zur Sitzung des Gestaltungsbeirats (GBR)

am Freitag, 06.05.2022, Großer Saal Kulturzentrum

TOP 1 Bauvorhaben „Schorndorfer Straße 172“, Oststadt
Erstberatung

TOP 4 Bauvorhaben „Blücherstraße 27-45“, Weststadt
Wiedervorlage, zuletzt beraten am 10.12.2021

Aktuelle Planung vom 04.04.2022

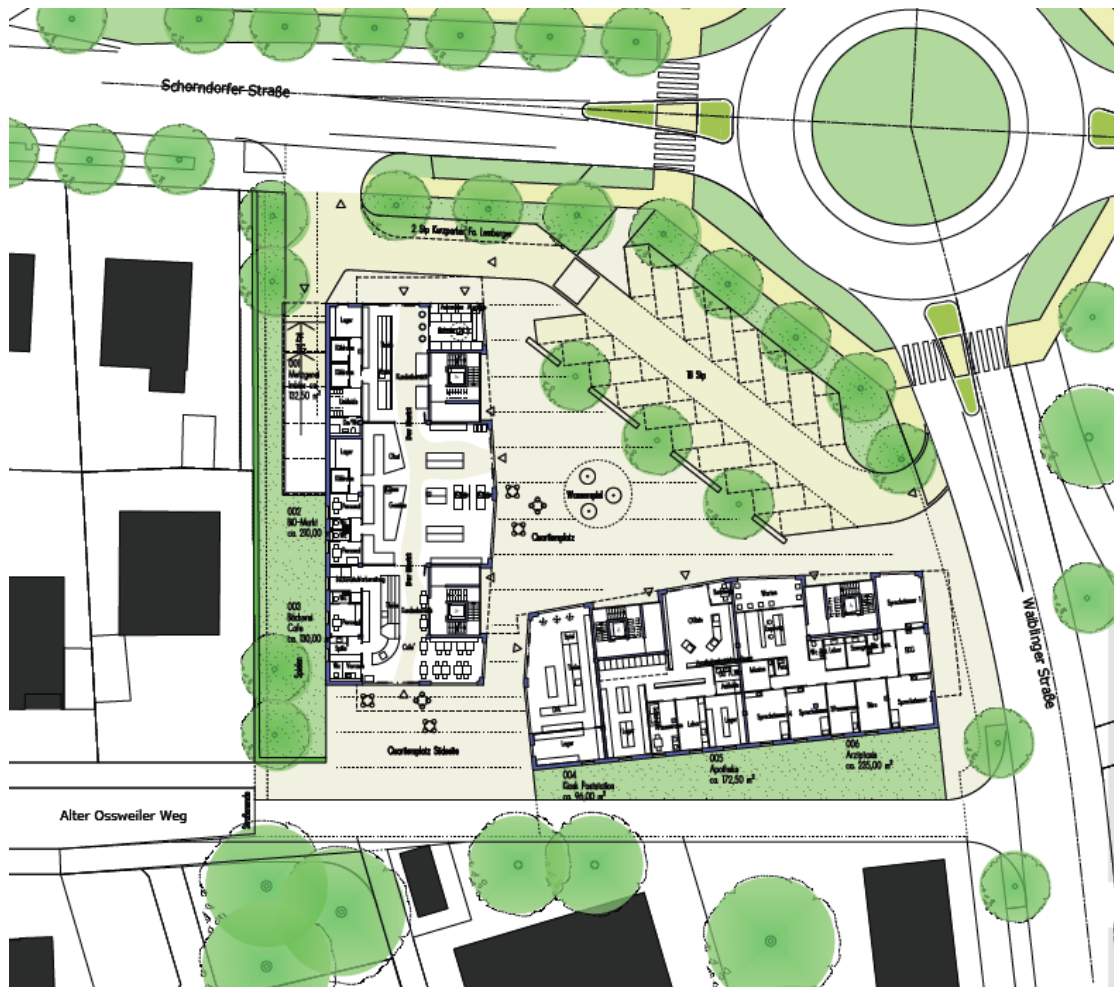
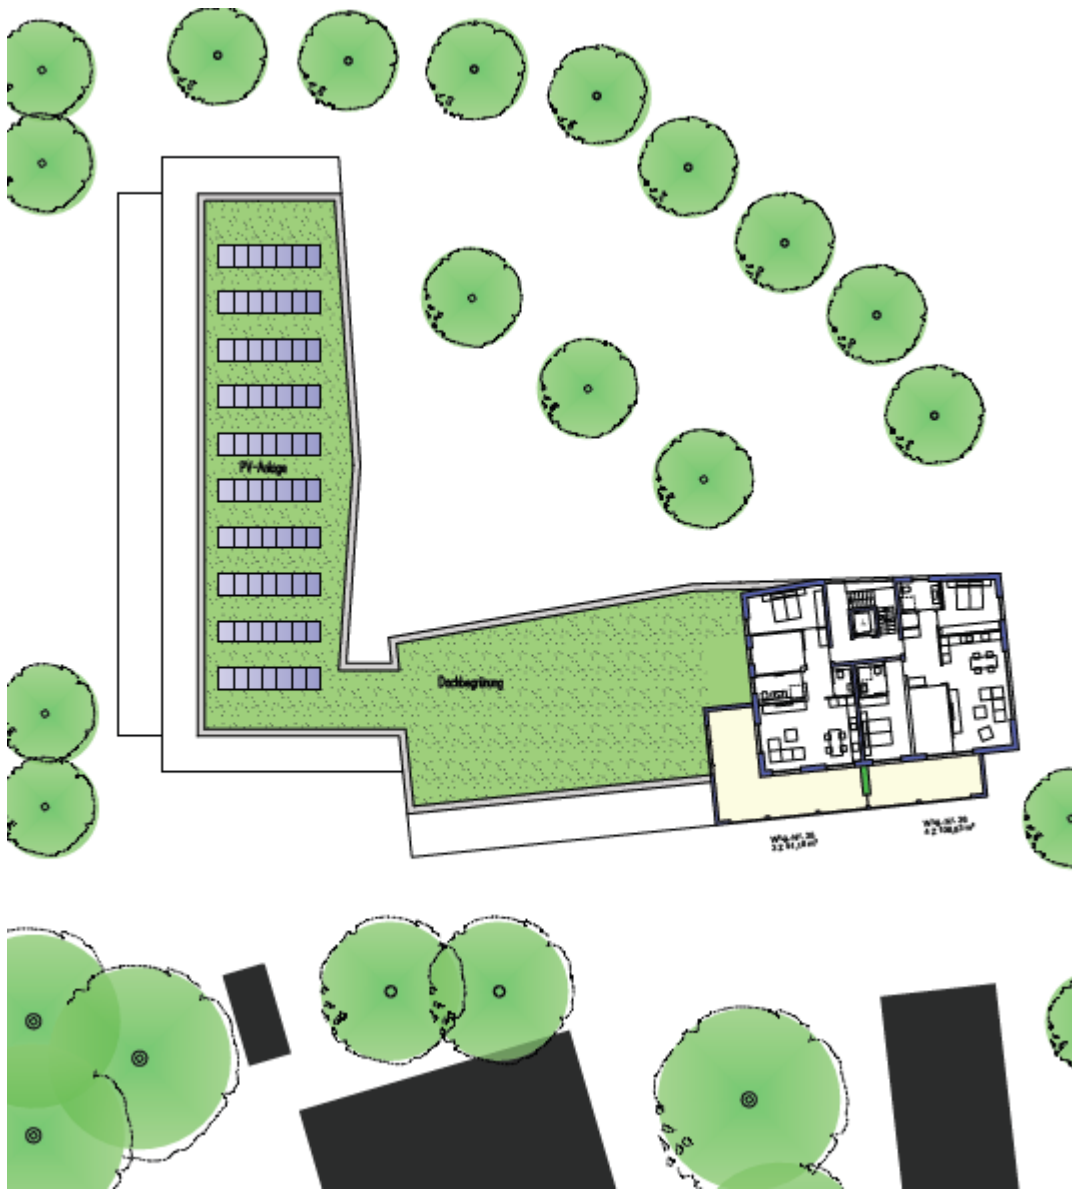
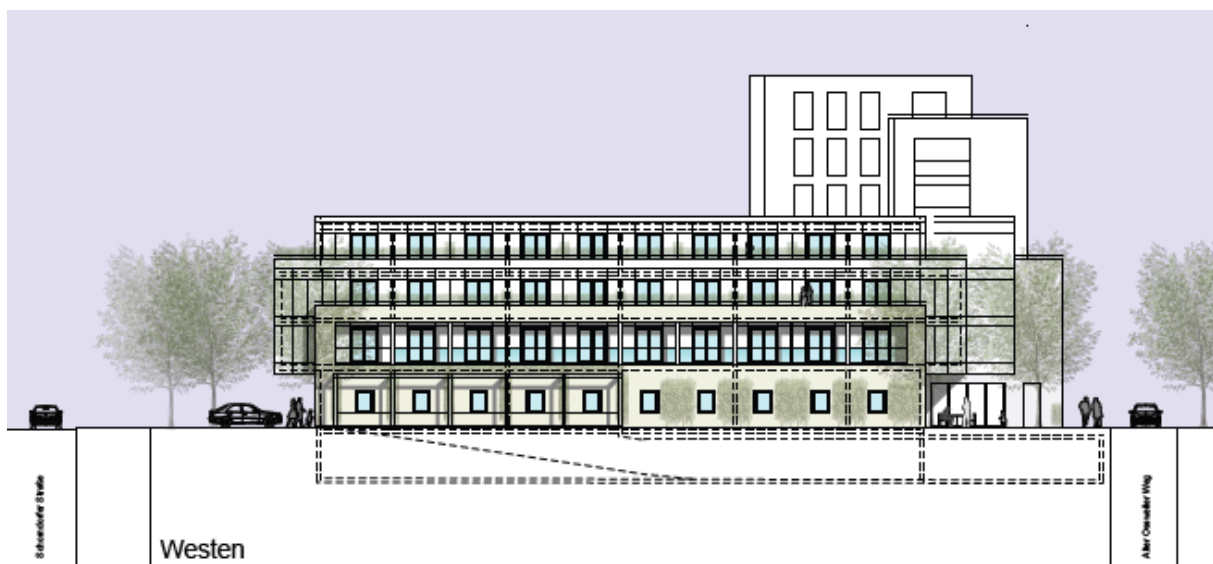
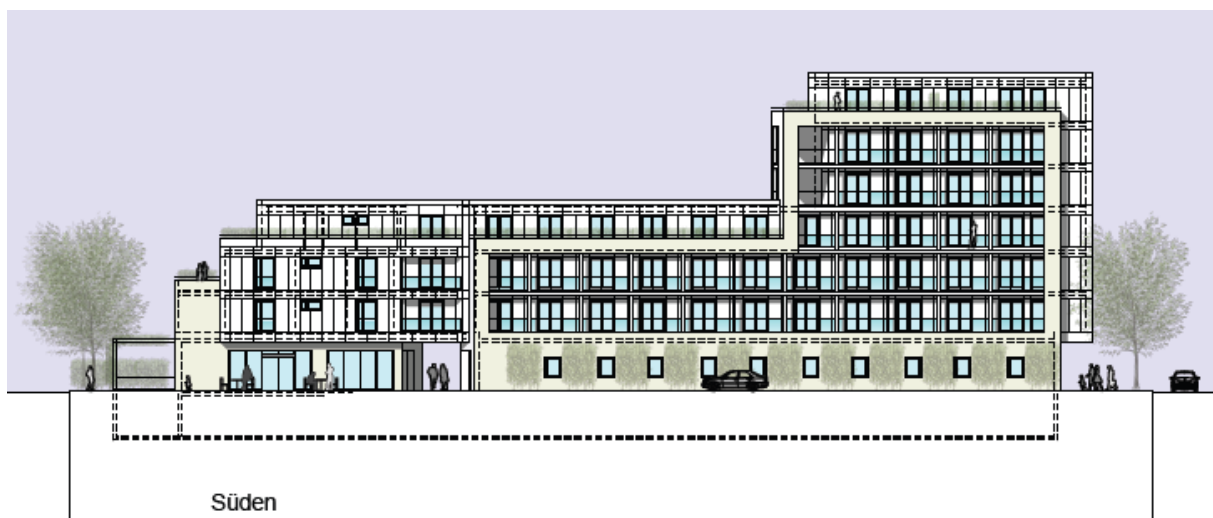
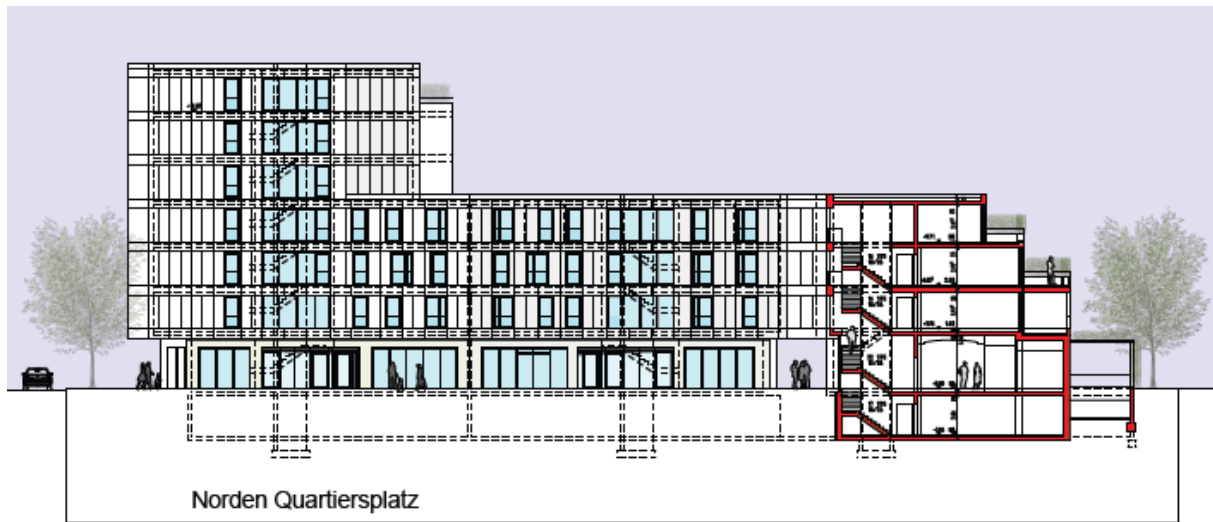
Der Gestaltungsbeirat befürwortet grundsätzlich die stadträumliche wie auch funktionale Konzeption mit Wohnungen und einem kleinteiligen Ladenangebot im Erdgeschoss. Die Abweichung in der Geschossigkeit im Osten und die leichte Kippung des südlichen Baukörpers können anhand des Modells nachvollzogen werden. Jedoch sollte die beiden Aspekte durch Perspektiven aus dem Betrachtungswinkel eines Fußgängers / einer Fußgängerin des in der Präsentation gezeigten digitalen Massenmodells überprüft werden.

Der Entwurf versucht die individuellen Gegebenheiten der Situation mit einer polygonalen Gebäudekontur, einer unterschiedlichen Terrassierung der Gebäudeteile und einer besonderen Ecksituation zu verarbeiten. Die Fassaden sind mit Absätzen und Versprüngen stark gegliedert und treten sehr heterogen in Erscheinung.

Bei der weiteren Durcharbeitung sollte diese Vielgestaltigkeit beruhigt werden, um einen homogenen Ausdruck der Fassaden in Ergänzung zur Terrassierung zu erzielen. Auch die Ecksituation und der Übergang der beiden Gebäudeteile sollten in diesem Sinne überarbeitet werden. Der Hochpunkt sollte nicht in die Fassade der unteren Geschosse einbezogen, sondern stärker aufgelöst werden, um ihm seine Massivität zu nehmen. Die Lochfassade des südlichen und westlichen Erdgeschosses bedarf einer Integration, damit in diesem Bereich keine unattraktiven Rückseiten entstehen. Insgesamt sollten mehr gestaltgebende als technische Elemente betont werden.

Dem Außenraum des Ortes kommt aufgrund seiner Lage eine wichtige nachbarschaftliche Rolle zwischen den Stadtteilen als Quartiersplatz zu. Dies muss sich in einer gut durchdachten Gestaltung widerspiegeln. Der nördliche Teil des Platzes kann mit den angrenzenden Läden eine belebte Laufzone werden. Die Orientierung in Richtung Nordost erscheint für eine ausgesprochene Aufenthaltsnutzung weniger geeignet. Um den Ort aber klar vom angrenzenden Verkehrsraum als Platz abzusetzen, bedarf es einer raumwirksamen Gestaltung, die eine spürbare Distanz zum befahrenen Kreislauf schafft. Dies könnte z.B. mit einem dichten Baumdach erreicht werden. Auf der Südseite des Baukörpers ist ein gut besonnener und ruhiger Aufenthaltsbereich sinnfälliger. Der Durchgang sollte in seiner Dimension und Gestalt als angenehme Verbindung wahrgenommen werden.

Die vorgeschlagenen Stellplätze dominieren im Zusammenhang mit der Geometrie des Kreislaufs den nördlichen Platz visuell wie funktional. Die Stellplätze müssen auf ein absolutes Mindestmaß reduziert werden und sollten daher an weniger zentraler Stelle z. B. in Verbindung mit der Abfahrt in die Tiefgarage oder an den östlichen Gebäudekopf angeordnet und aus dem Mittelpunkt des Platzes gerückt werden. Anlieferung, Brandrettung und Fahrradstellplätze sind in diesem Zusammenhang ebenfalls aufzuzeigen.

Es wird um eine Wiedervorlage gebeten. Dabei sollte bei der Weiterentwicklung des Projekts der Fokus vor allem auf die **Fassaden- und Platzgestaltung** gelegt werden. Der Gestaltungsbeirat empfiehlt bei den Schnitten und Ansichten die **direkt angrenzende Nachbarbebauung einzubeziehen** sowie in den Zeichnungen die gestaltprägenden Elemente hervorzuheben und die Materialität anzudeuten. Auch die Darstellung der Straßenräume aus Fußgängerperspektive mit Hilfe eines **einfachen digitalen Massenmodells** mit Gebäudekuben wäre für die Einordnung des Hochpunktes hilfreich.

Aktuelle Planung vom 30.03.2022

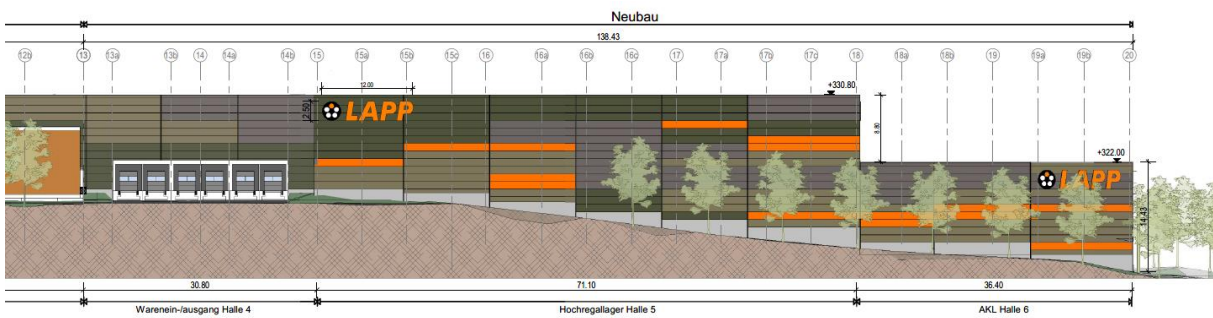
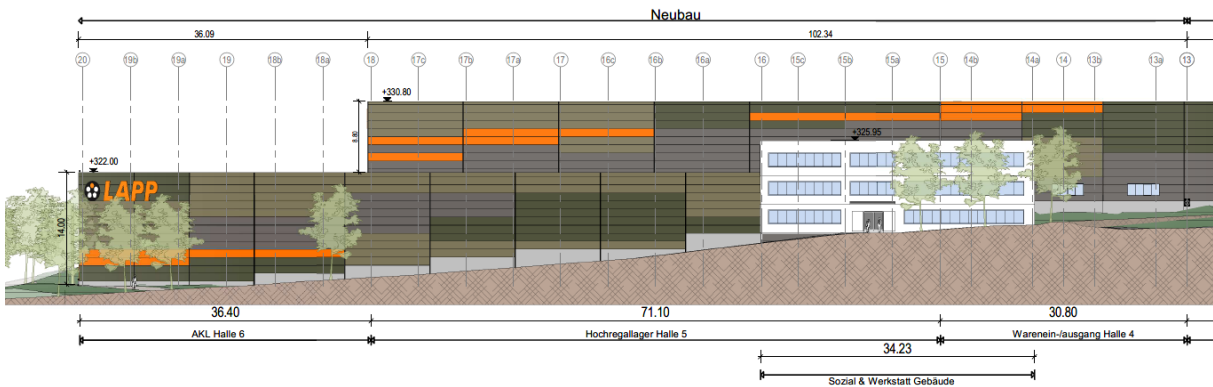
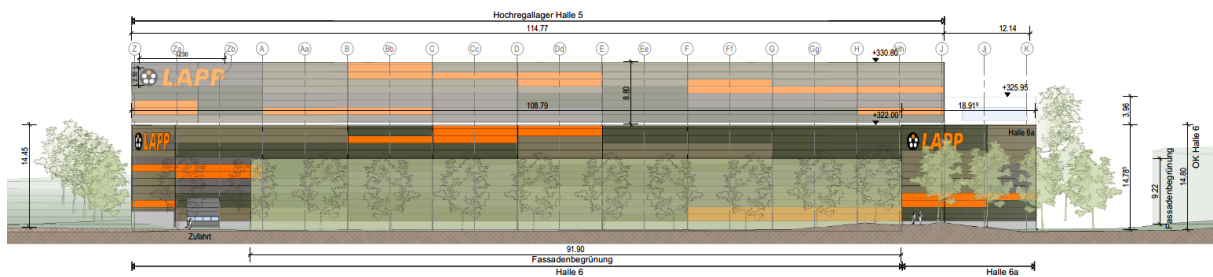
Die Erweiterung soll gemäß der vorgestellten Planung die gleiche Fassadengestaltung und Farbgebung wie die bestehende Halle mit fein abgestimmten Grau- und Grüntönen erhalten. In dieses Camouflage-Muster sind jedoch größere orangefarbene Felder eingefügt.

Der Gestaltungsbereit begrüßt die Fortsetzung des Camouflage-Musters, weil es die Farbtöne des umgebenden Landschaftsraums aufnimmt und so zu einer angemessenen Einbettung des großen Volumens in die Umgebung führt. Auch die Hüllen des angeschlossenen Sozialgebäudes und des bestehenden Außensilos sollten dabei Teil dieser Gesamtkonzeption werden.

Allerdings wird empfohlen, auf die orangenen Farbfelder zu verzichten, da diese zu einem sehr unruhigen Fassadenbild führen und als zu dominant und aufdringlich empfunden werden. Zudem stehen sie in Konkurrenz zu dem Firmenlogo, welches dadurch deutlich an Prägnanz verliert.

Es wird vorgeschlagen in Varianten zu prüfen, ob mit einem anderen Stilelement wie z. B. einer schmalen und feinen horizontalen orangefarbenen Fuge im Zusammenspiel mit dem Logo ein ruhigeres Fassadenbild entstehen würde.

Die dargestellte Fassadenbegrünung auf der Südseite wird ebenfalls positiv bewertet, wenngleich auf den erhöhten Aufwand insbesondere für die Bewässerung hingewiesen wird. Dieser erhöhte Aufwand wäre notwendig, um eine dauerhafte Qualität sicherzustellen. Zusätzlich gilt es zu beachten, dass die Lebensdauer von Rankbepflanzungen in der Regel nur ca. 5-10 Jahre beträgt.

In diesem Zusammenhang wird dafür plädiert, ein Landschaftsarchitekturbüro hinzuzuziehen, das die Außenanlagen gesamtheitlich plant. Hierbei sollte ein besonderes Augenmerk auf die Oberflächenentwässerung und das Regenwassermanagement (Gefälle in Richtung der Bäume / Begrünungen) gelegt werden, um eine robuste, pflegeleichte und nachhaltige Anlage entstehen zu lassen. In die Abstimmung sollte auch die Gestaltung der übrigen Freiflächen (Umfahrung, Parkplatzanlage, Anlieferungszone) einbezogen werden.

Anstelle der Fassadenbegrünung könnte auch überlegt werden, die positiven Effekte für das lokale Klima durch die Pflanzung von großkronigen Bäumen der 1. Ordnung entlang der Südfassade zu erhöhen, sofern die vorhandenen Platzverhältnisse dies zu lassen.

Erdgeschoss mit Außenanlagen

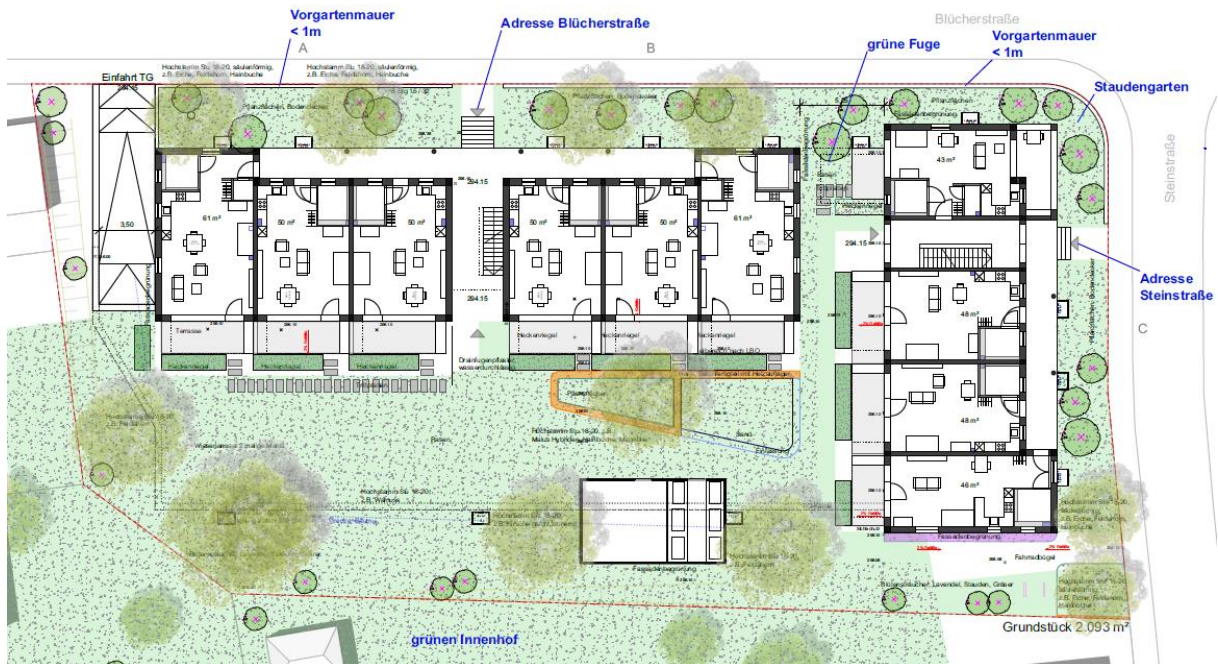
Der Arbeitsstand der Freiflächenplanung der Quartiersmitte zeigt nun einen grünen Innenhof ohne Hauptzugänge auf. Dieses Konzept einer grünen Mitte mit einer ungestörten Aufenthaltsqualität ist fortzusetzen. Hierfür werden folgende Empfehlungen gegeben: Die Lage der Müll- und Fahrradabstellplätze sind der Straßenseite zuzuordnen. Spielzonen sollen nicht direkt an die Privatgärten anschließen. Eine langlebige, ökologisch wirksame Bepflanzung ist durch ausreichend Substrat über der Tiefgarage zu gewährleisten.

Ansicht Haus C zum Innenhof

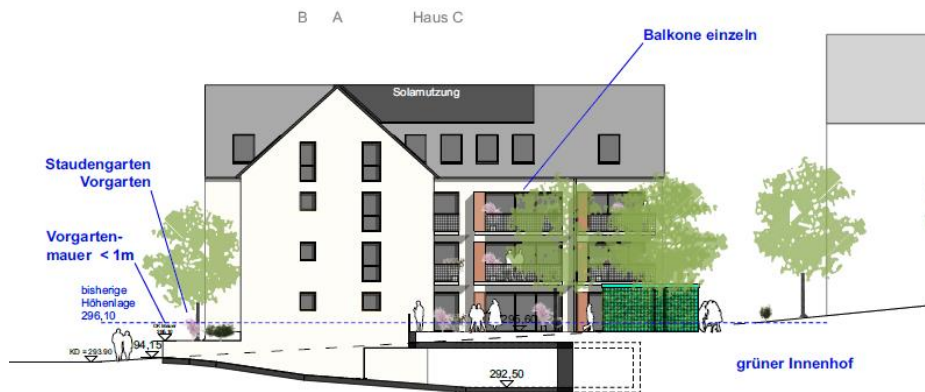
Die Ansichten zum Innenhof sind mit Einzelbalkonen umgesetzt. Der Zwischenraum zwischen den Balkonelementen erscheint noch zu gering, um sie als untergeordnete Bauteile wahrzunehmen. Ein breiterer Abstand zwischen den Balkonen wäre wünschenswert.

Variante 1 – „Französische Fenster“ (ohne Fassadenbegrünung)

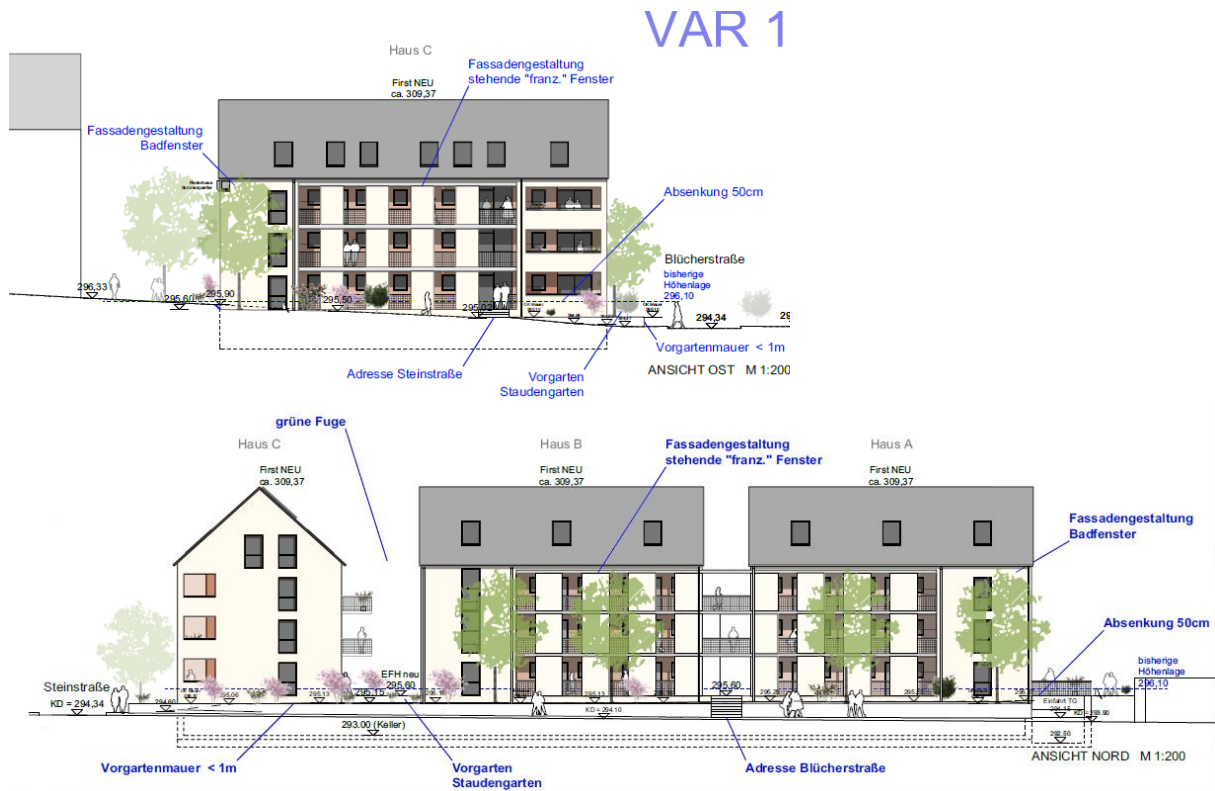
Die Überarbeitung der Fassaden erfolgte mit Vorlage von 2 Varianten. Der Gestaltungsbeirat empfiehlt eine Weiterverfolgung der Variante 1. Diese Lösung zeigt eine Folge von stehenden Wandscheiben mit bodentiefen Öffnungen (französische Fensteröffnung) entlang des Laubengangs auf. Durch den gewählten Rhythmus von geschlossenen und offenen Wandflächen entsteht ein ausgewogenes Erscheinungsbild im Kontext der Nachbarbebauung. Dieses Fassadenkonzept ist ganzheitliches Erscheinungsbild für die Straßenfassaden weiterzuentwickeln. Somit ist auch die Ostfassade an der Steinstraße mit der straßenseitigen Loggia hierzu passend auszuformulieren.

Eine zusätzliche Begrünung der Fassade, wie sie in Variante 2 dargestellt ist, wäre möglich, jedoch aus Sicht des Gestaltungsbeirates nicht zwingend erforderlich. Vielmehr wird ein hoher Wert auf eine Begrünung der Vorgärten und des Innenhofes gelegt.
